新潟県中越沖地震による 地震影響の評価について

2008年6月5日

東京電力株式会社

柏崎刈羽原子力発電所7号機 ウエルライナーの損傷について

設備健全性サブWG等における指摘

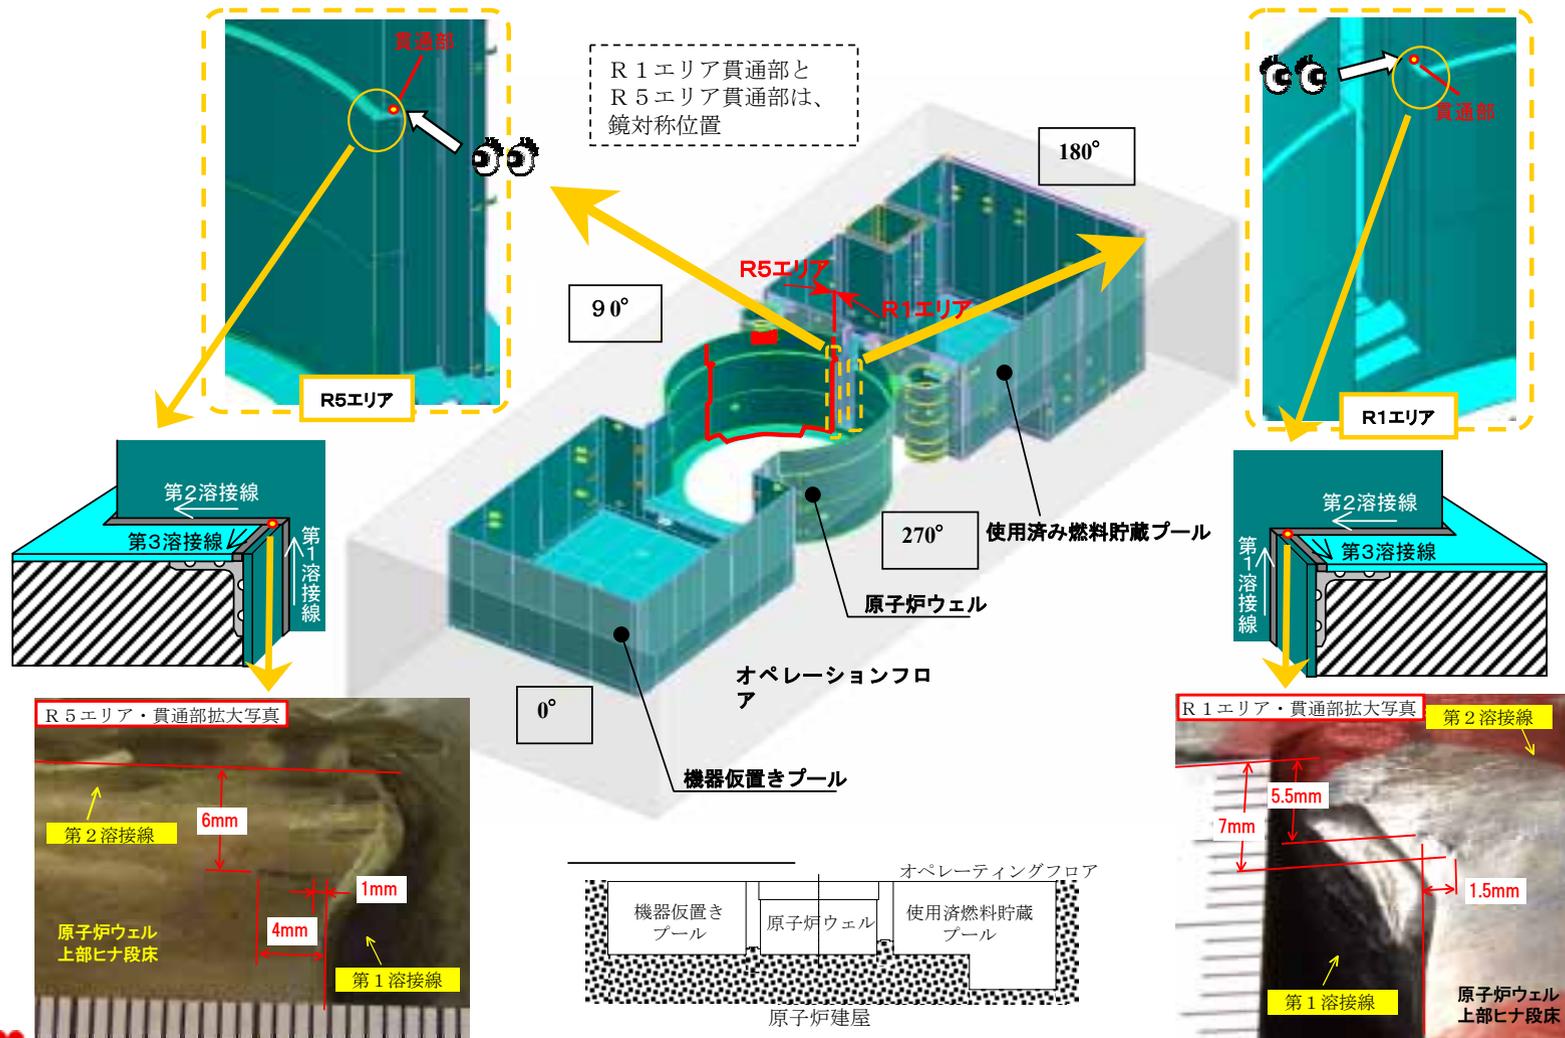
- 7号機のウェルライナーの損傷に関し、以下の3点を確認するようご指摘をいただいている

①ボートサンプルの採取の際に熱的な影響がサンプルの薄膜部に及んでいないか

②溶接溶け込み不足と地震荷重が重なって起きた事象なのか

③残存肉厚がどの位であれば健全性を維持できるのか

採取したサンプルでは、貫通傷近傍に溶融や焦げ跡は確認されておらず、採取時に当該部への熱による影響はなかった

今回の事象は、次の3つの要因が重なり発生した。

- ・ 地震によるスロットプラグからの外荷重
- ・ 溶接が困難な三面コーナー部の溶接溶け込み不足
- ・ 初層溶接後の浸透探傷検査が行われておらず、かつ溶接余盛り部が除去されていた

解析結果からは、約1.5mm以上の板厚があれば今回の地震でも損傷には至らないことを確認した
